**Avis de la Mission Régionale d'Autorité environnementale
Nouvelle-Aquitaine
relatif au projet de renouvellement urbain
du quartier *Val de L'Aurence Sud* à Limoges (87)**

AVIS NA-2025-007975/A P

Localisation du projet :	Commune de Limoges (87)
Maître d'ouvrage :	Communauté urbaine Limoges Métropole
Avis émis à la demande de l'Autorité décisionnaire	Préfet de la Haute-Vienne
En date du :	28 octobre 2025
Dans le cadre de la procédure d'autorisation :	Déclaration de projet
L'Agence régionale de santé et le Préfet de département au titre de ses attributions dans le domaine de l'environnement ayant été consultés.

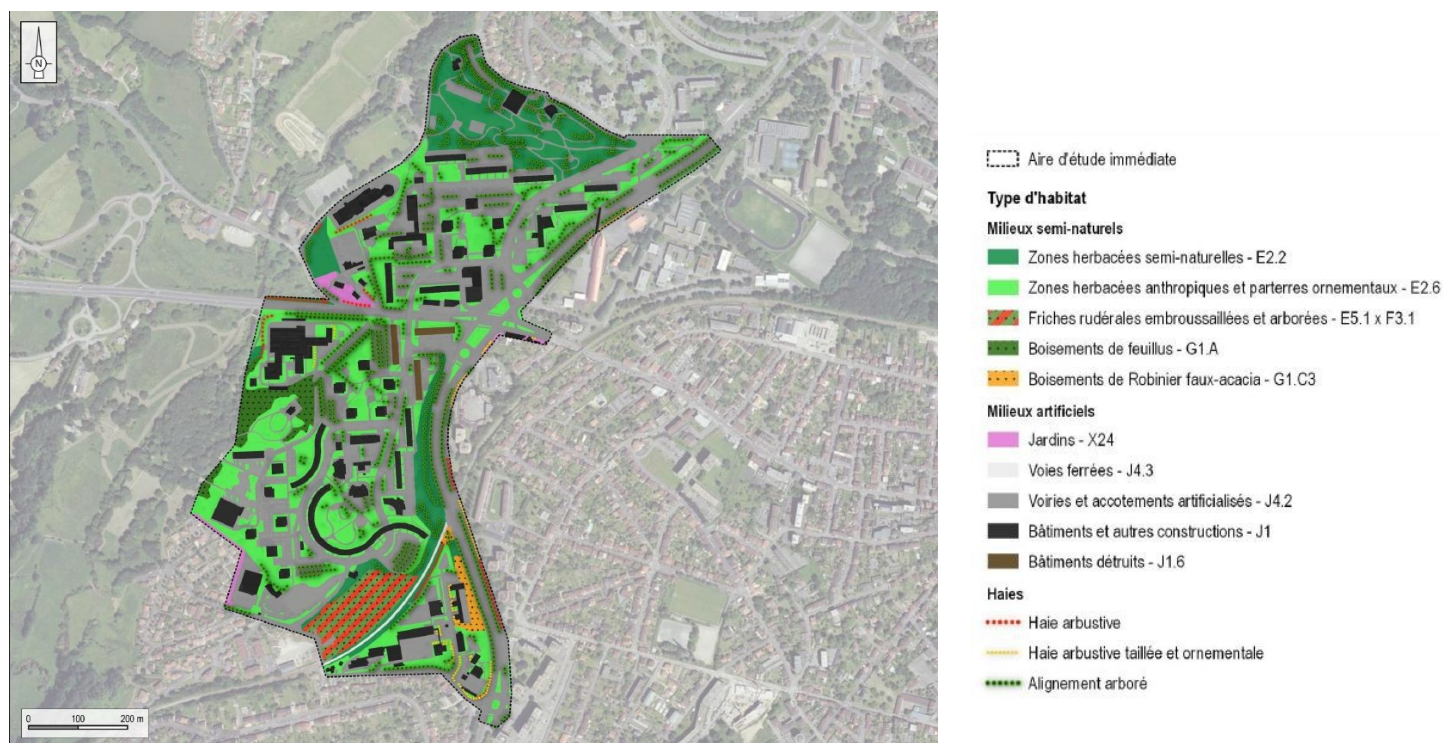
L'aire d'étude est potentiellement sujette aux **remontées de nappe** phréatique et aux **inondations de cave**. Les eaux de ruissellement du site peuvent en phase de chantier présenter une trajectoire modifiée par les travaux de terrassement, de nivellement et d'excavation modifiant la topologie naturelle du site. Le projet prévoit l'installation de systèmes de drainage temporaire et l'adaptation de la planification des travaux de terrassement et d'excavation aux conditions météorologiques.

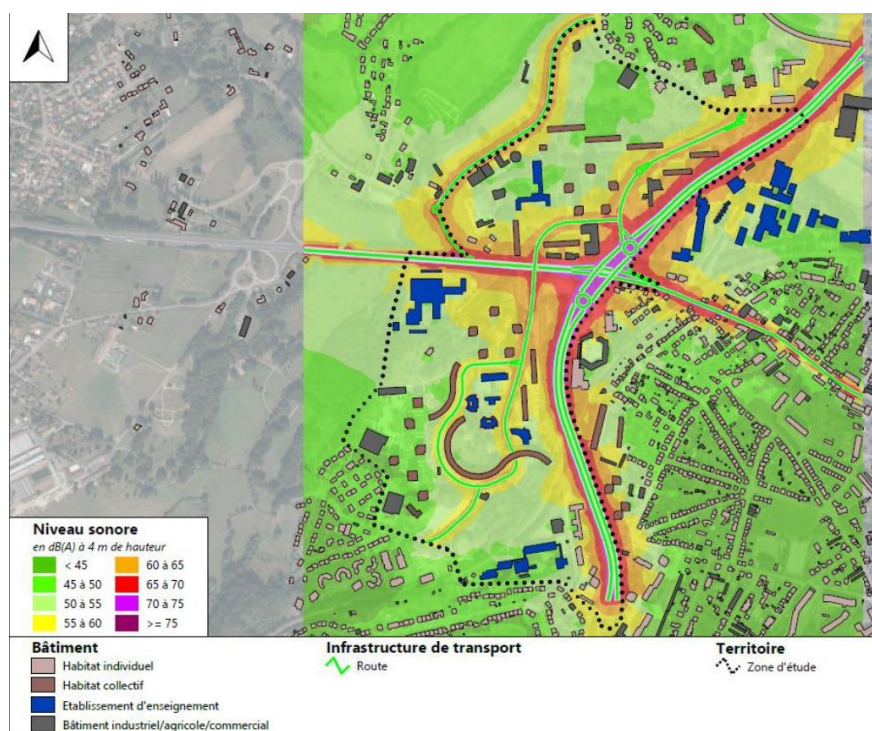
Le quartier est marqué par un paysage de grand ensemble avec une typologie de bâtiments reprenant les codes de l'architecture moderne (forte densité de logements, vastes espaces artificialisés, espaces verts et couvert arboré globalement dense). La topographie naturelle ou artificielle du quartier est vectrice d'un **enclavement physique** : la coupure de la RD941 qui traverse le quartier d'ouest en est ; le talus le long du boulevard du Mas Bouyol ; la voie ferrée au sud ; l'accès au quartier par une passerelle au nord (cf. figure 74 des facteurs d'enclavement du quartier p. 102).

Toutefois, le dossier ne permet pas de connaître précisément les procédés constructifs et architecturaux des opérations à venir et d'appréhender les effets visuels qui en résulteront, en particulier les effets de verticalité. **La MRAe recommande de compléter l'étude d'impact, en particulier par des photomontages, des coupes, des coupes avant/après permettant de mieux appréhender le projet de rénovation urbaine dans sa globalité.** En sus des perspectives à l'intérieur du projet, des visuels pourraient montrer les relations du projet avec son contexte présentant la perception du projet pour les usagers, les riverains et les habitants du site.
